# MIASTO ŚWINOUJŚCIE

**Dotyczy postępowania WIM/ZP/340/30/2010 „Przebudowa płyty boiska w ramach przebudowy stadionu OSiR przy ul. Matejki w Świnoujściu.”**

## ZMIANA NR 4

**ZAGOSPODAROWANIE  
TERENU**

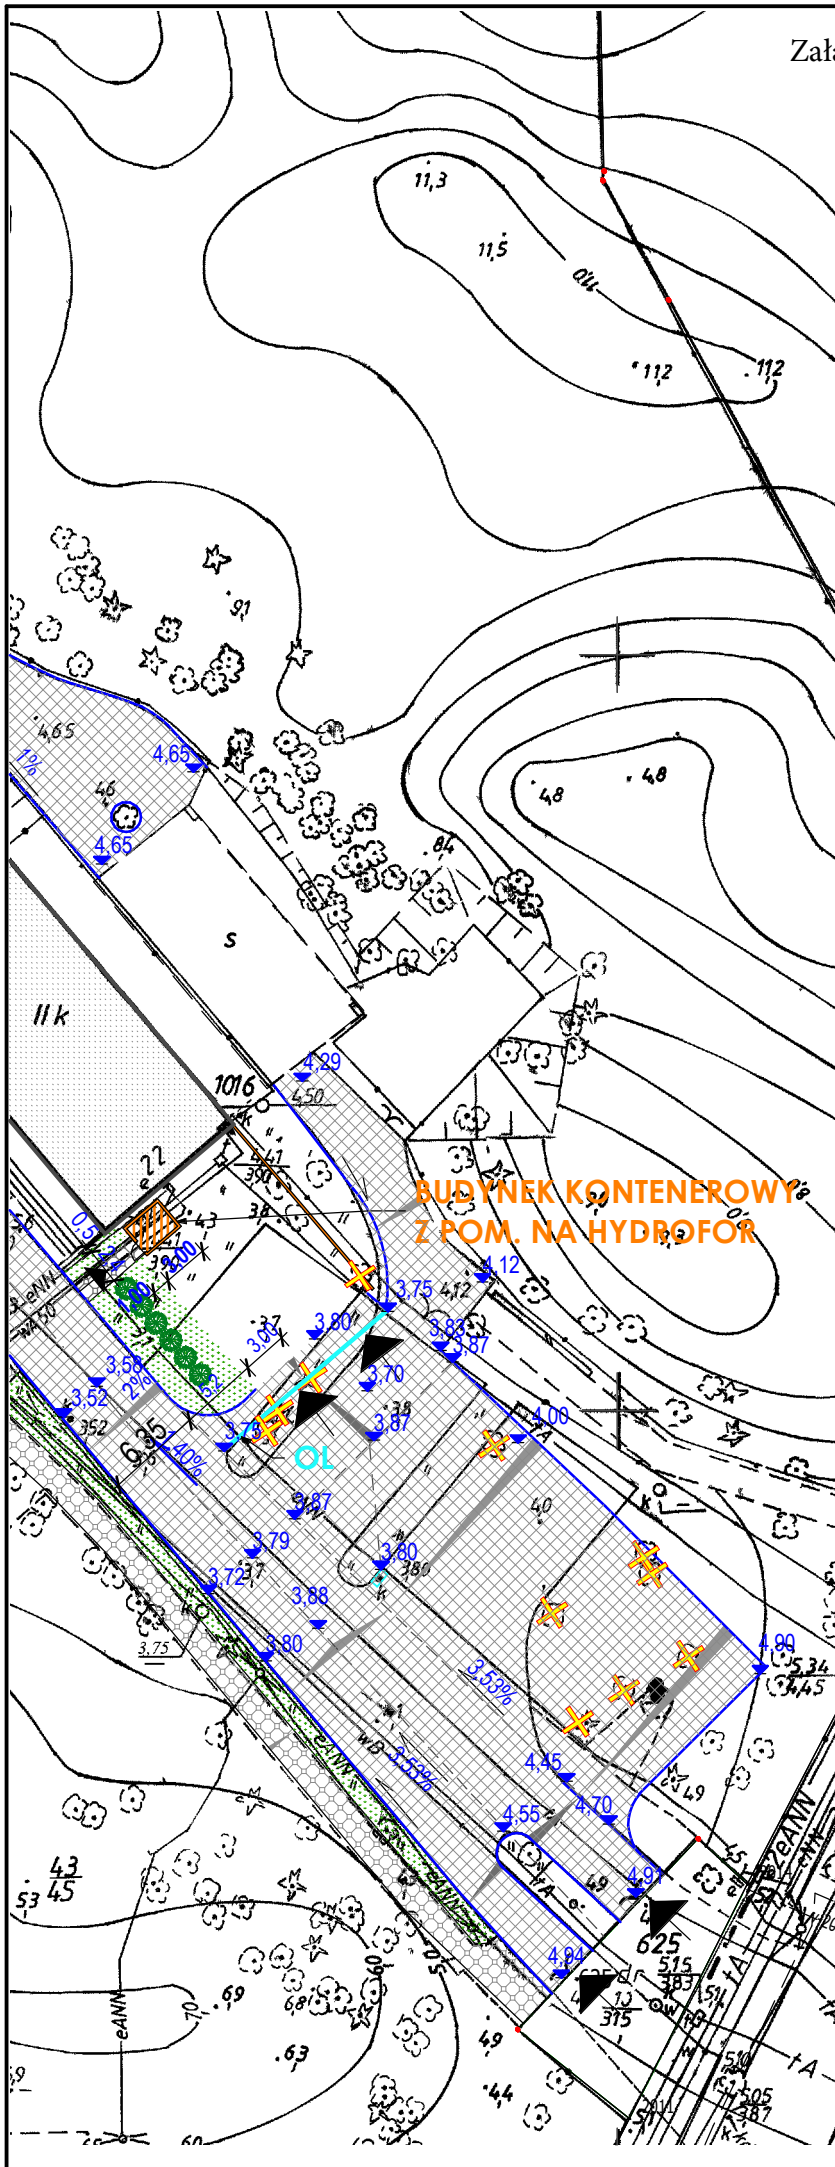
4. Mając na uwadze odpowiedź z dnia 31.05.2010 r. na pytania wykonawcy z dnia 25.05.2010 r. Zamawiający publikuje zamiennne rysunki dotyczące budowy pomieszczenia hydroforu:

- rysunek nr 2 „Zagospodarowanie terenu. Rysunek zamienny” będący załącznikiem nr 7 do niniejszej zmiany
- rysunek nr 1 „Budynek kontenerowy z pomieszczeniem na hydrofor. Rysunek zamienny” będący załącznikiem nr 8 do niniejszej zmiany
